Servicemelding

Produkt: VM100	Servicemeldingsnr: 4111-S011	Ver: 1
-------------------	---------------------------------	-----------

Symptom

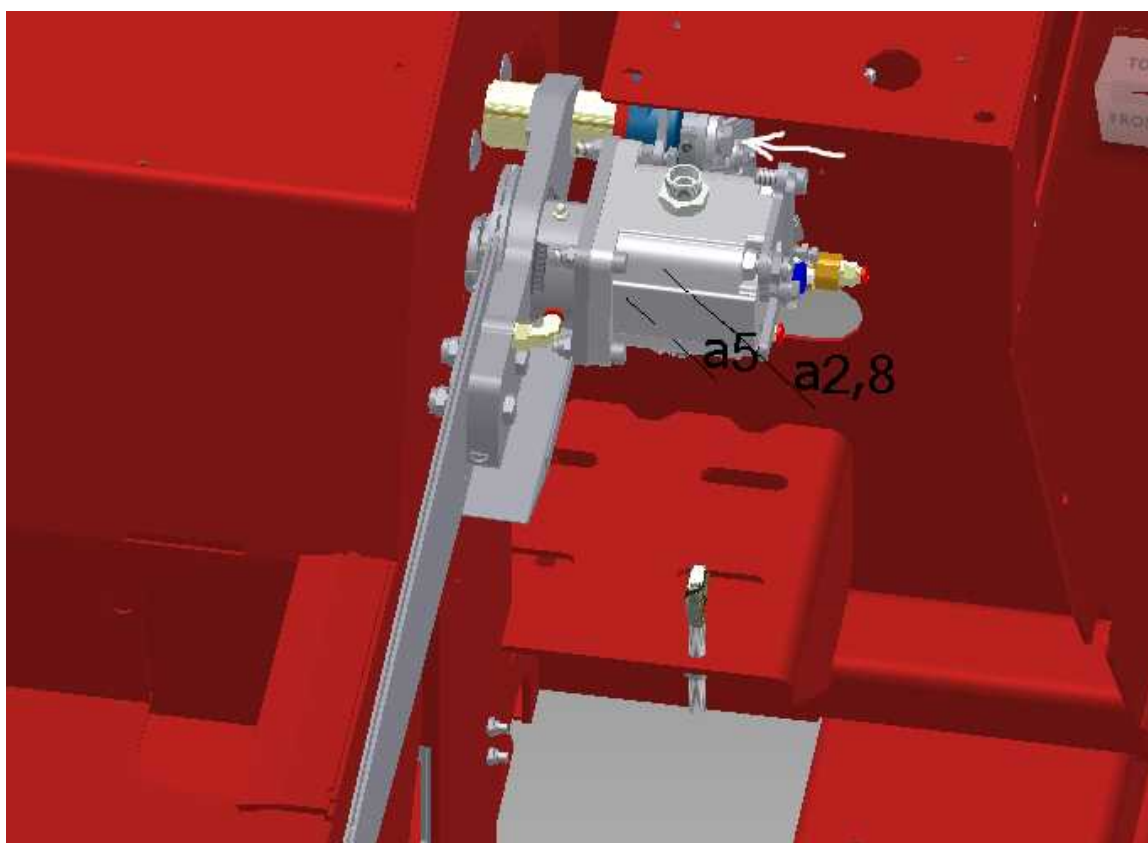
Slakke mellom kappehåndtak og sagsverd.

For lite stramming på avlåsing av opplagringen av akslingen til sverdbevegelsen.
